Projekt-Nr.: 1.47.102

**Projekt: Änderung des Flächennutzungsplanes und Aufstellung eines vorhabenbezogenen
Bebauungsplanes für das Sondergebiet „Photovoltaik-Anlage Gössersdorf Nordost“
Gemeinde Weißenbrunn, Landkreis Kronach**

**Hier: frühzeitige Beteiligung der Behörden und sonstigen Träger öffentlicher Belange
gemäß § 4 Abs. 1 Baugesetzbuch (BauGB)**

Detail-Ausschnitt

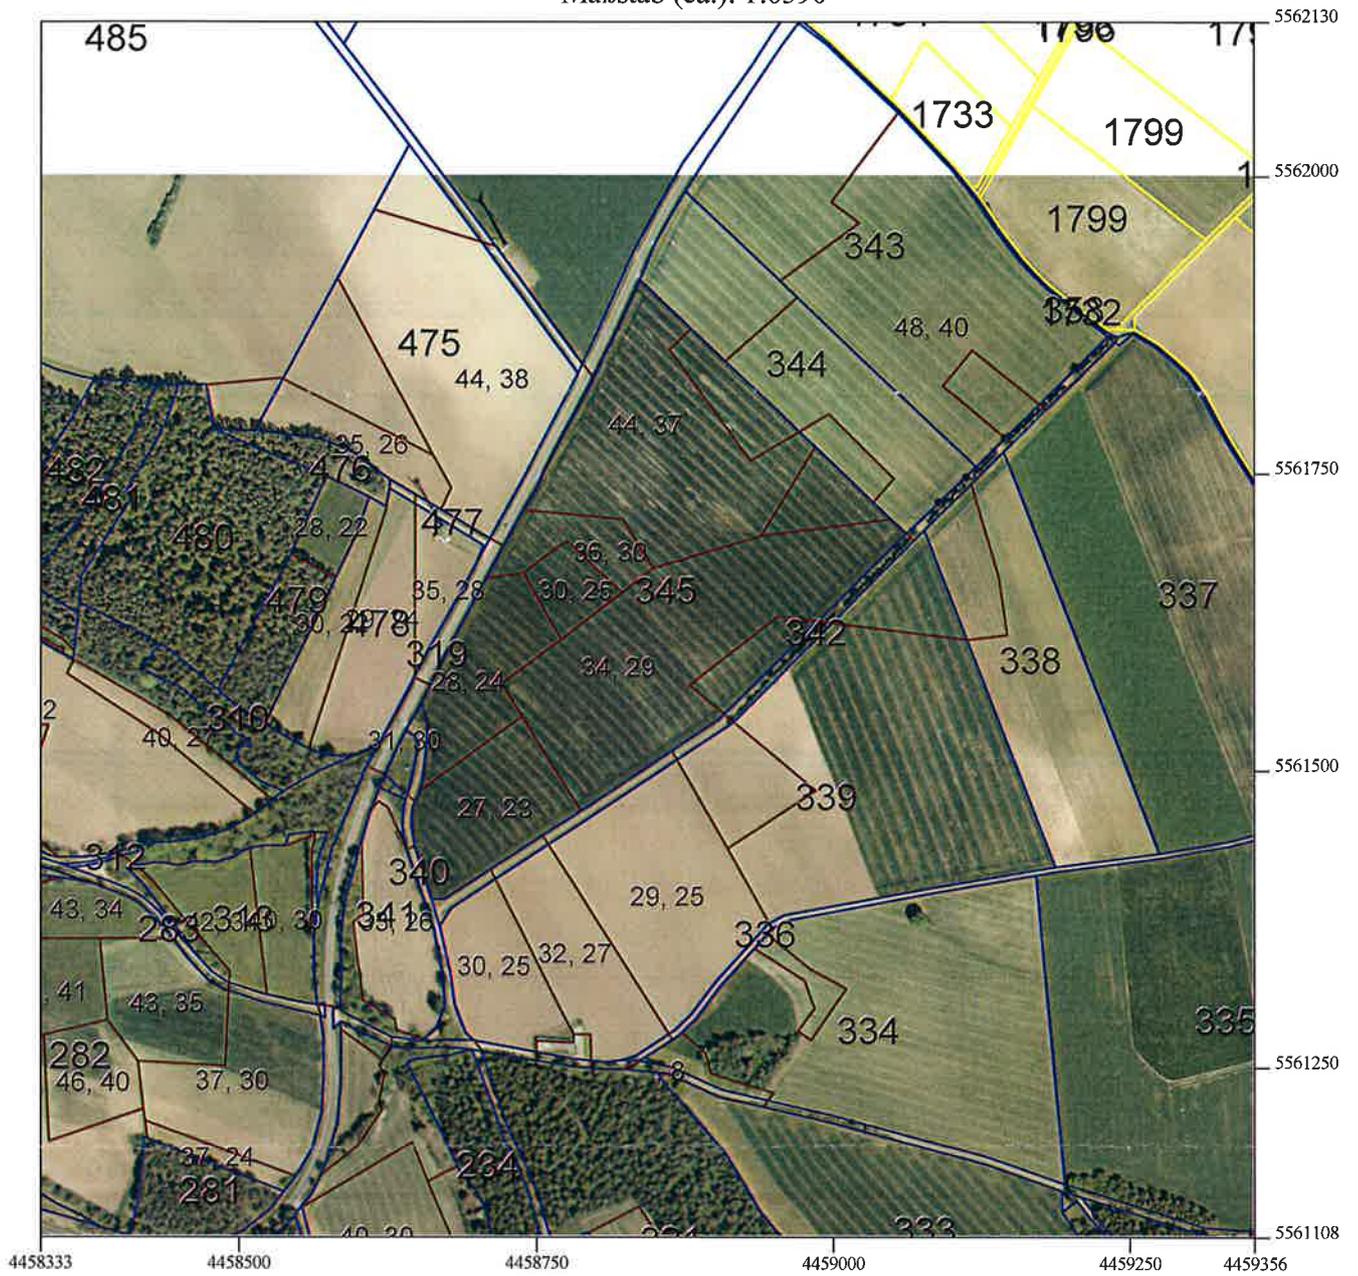
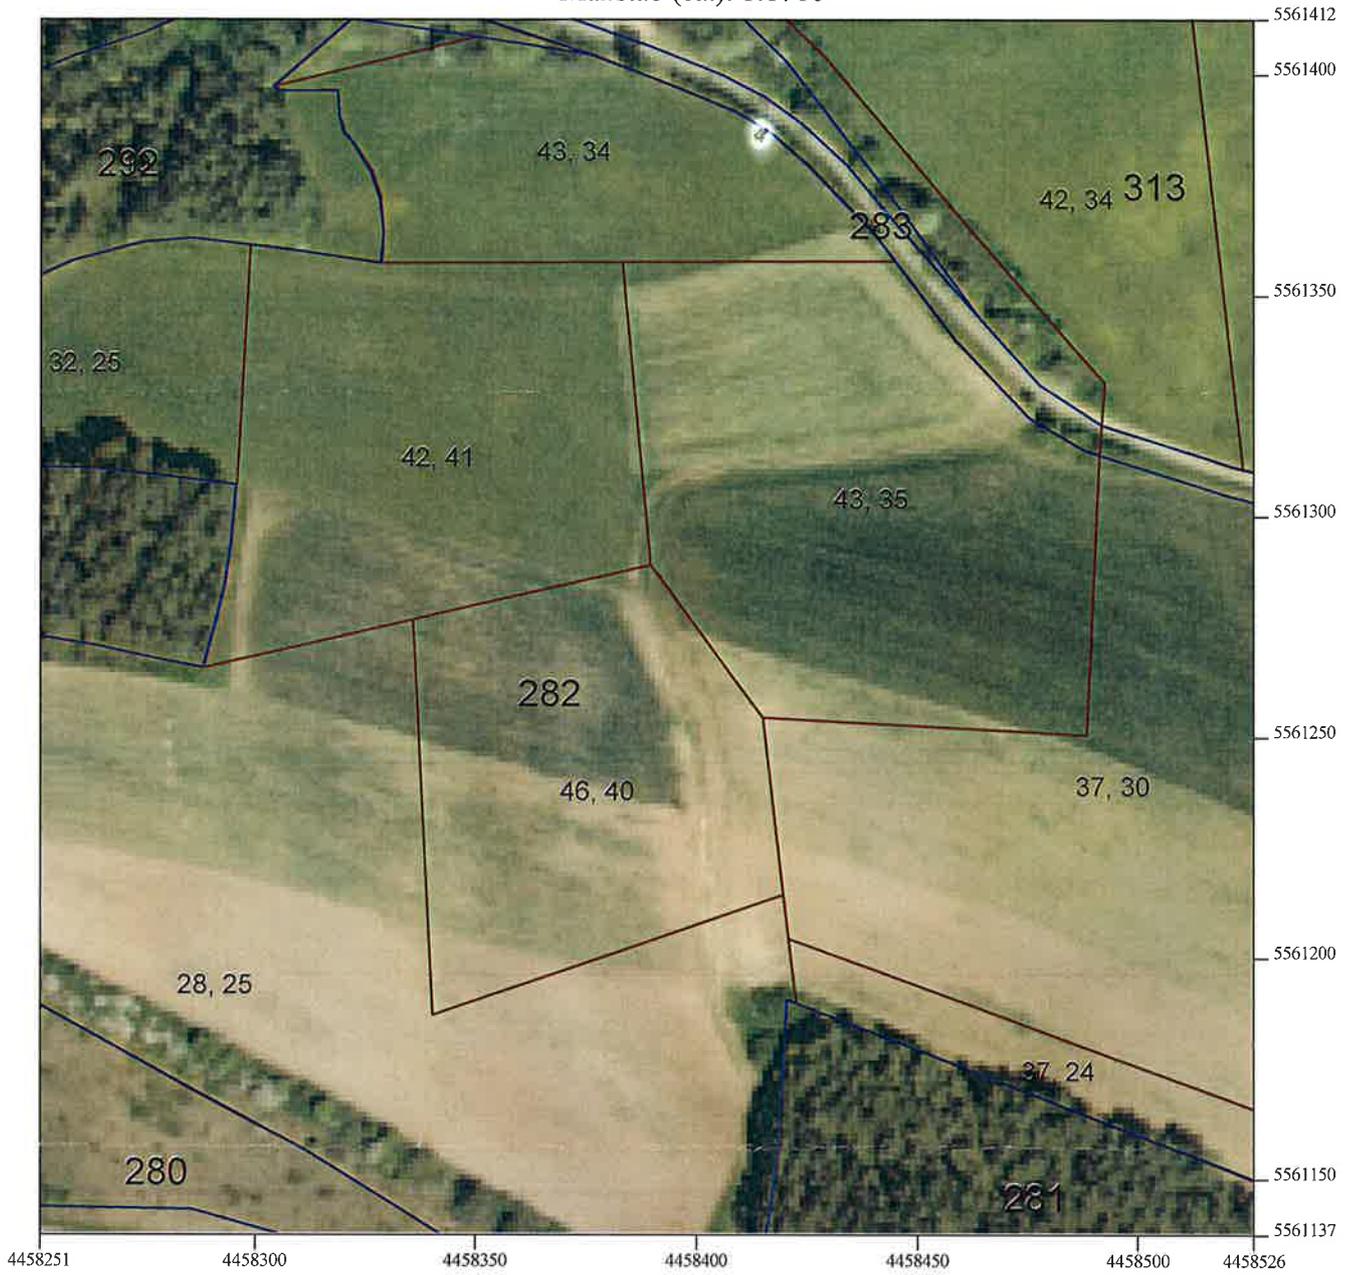
Fl.Nr. 282 wurde im Rahmen der Bodenschätzung im südlichen Bereich als unterdurchschnittlich, in der Mitte (46/40) und im nördlichen Bereich als Flächen mit (für den Landkreis) überdurchschnittlichen Bodenverhältnissen (s. Anlage) eingestuft. Abschläge im nördlichen Bereich gab es v.a. wegen der Hängigkeit.

Südl. Bereich: leicht unterdurchschnittliche Bonität; nördlicher Bereich über dem Landkreisdurchschnitt.
